**Запрос на разъяснение по  
открытому конкурсу в электронной форме среди субъектов малого и среднего  
предпринимательства**

**ОКэ-МСП-ЗСИБ-19-0021 по предмету «Поставка светильников светодиодных для  
выполнения работ по капитальному ремонту наружного освещения на контейнерном  
терминале Клещиха в г. Новосибирске («Наружное освещение из 19 металлических  
телескопических мачт, кабельные линии к ним», инвентарный № 011/01/00000026,  
кадастровый № 54:35:000000:18524)»  
(далее - Открытый конкурс)**

Крепление светильника поворотное. Образец крепежа приведен ниже

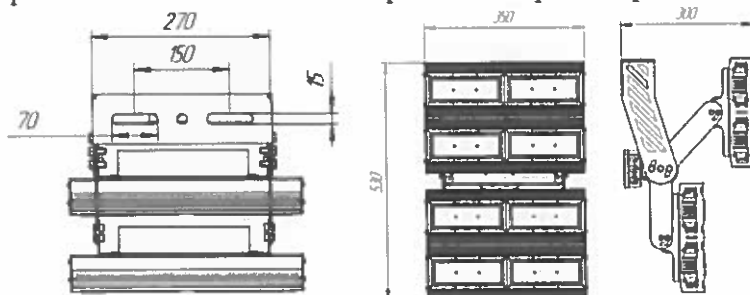
Должно быть полное соответствие чертежу? Или достаточно чтобы Крепление светильника было поворотное?

Уточняющая информация по остальным вопросам также будет добавлена в новую редакцию документации о закупке.
